Avis de la Mission régionale d'autorité environnementale d'Île-de-France sur le projet de mise en compatibilité du plan local d'urbanisme de Palaiseau (91) liée au projet de réalisation de la ligne 18 du réseau du Grand Paris Express (déclaration d'utilité publique modifiée)

n°MRAe 2020-5301

Avis de la MRAe d'Île-de-France

Illustration : Comparaison du zonage avant (en haut) et après (en bas) mise en compatibilité du PLU de Palaiseau (source : pièce I-2-1)

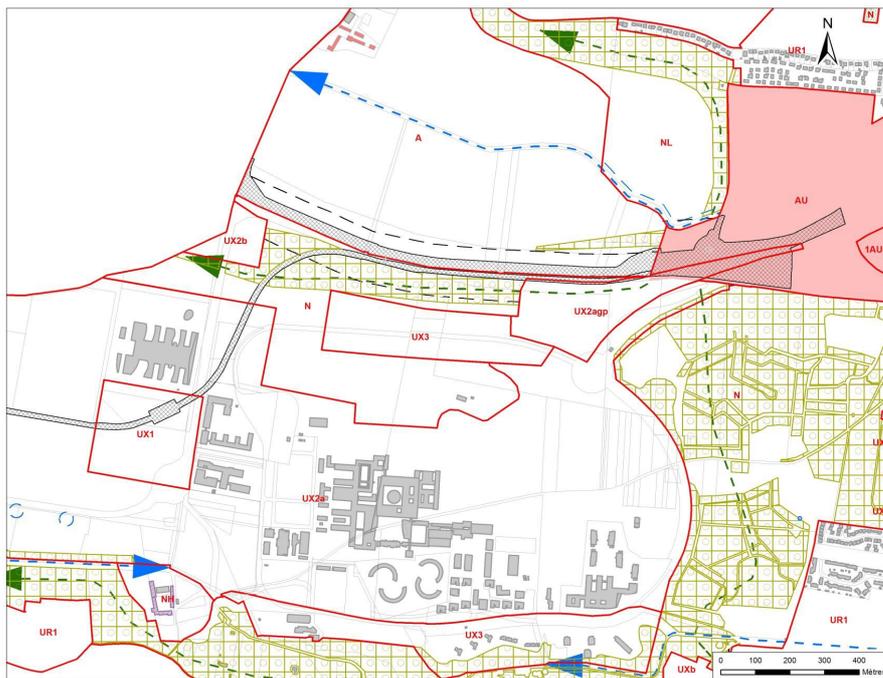
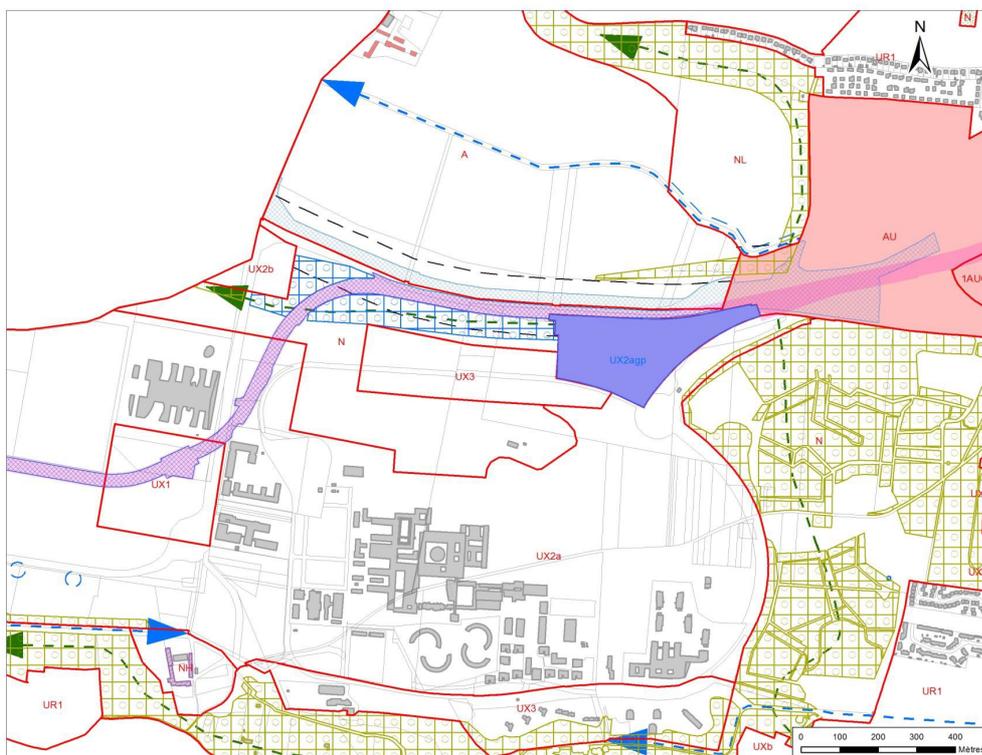
- adaptation de la pièce graphique du règlement d'urbanisme (plan de zonage) afin de permettre :
 - réduction de surface d'EBC au niveau du bois de Palaiseau de 19 260m² pour la mise en place de l'optimisation du projet de la Ligne 18 en bordure de la RD 36 sous les emprises de la section courante de l'infrastructure aérienne et du centre d'exploitation ;

- recalage de la zone UX2agp pour l'ajuster aux emprises du centre d'exploitation, nécessitant l'agrandissement au nord ouest de la zone UX2agp de 1 430 m², au détriment de la zone N ; la réduction au nord est de la zone UX2agp de 11 920 m², au profit de la zone AU ; l'agrandissement au sud ouest de la zone UX2agp de 3 720 m², au détriment de la zone UX3 ; la réduction au sud ouest de la zone UX2agp de 2 880 m², au profit de la zone UX2a ;

La MRAe estime que les incidences de la mise en compatibilité sont faibles sur le territoire de Palaiseau par rapport à celles du projet global, mais potentiellement sensibles (corridors écologique, profil en long). Le dossier devrait être plus précis, en particulier pour :

- en application du code de l'urbanisme, exposer « les caractéristiques des zones susceptibles d'être touchées de manière notable par la mise en oeuvre du document ». En l'état, l'analyse présentée dans le dossier de mise en compatibilité ne permet pas d'apprécier pleinement les incidences de la procédure ;
- justifier pourquoi des mesures de compensation, dans le champ de compétence du PLU, n'ont pas été proposées pour assurer la pérennité des diverses mesures prévues par la SGP dans le cadre du projet de réalisation de la ligne 18.

- **expose précisément les caractéristiques des zones susceptibles d'être touchées de manière notable par la mise en oeuvre du document ;**
- **justifie le choix de localisation des compensations, notamment au regard des habitats des population d'espèces impactées par la suppression des espaces boisés sur le territoire de la commune**
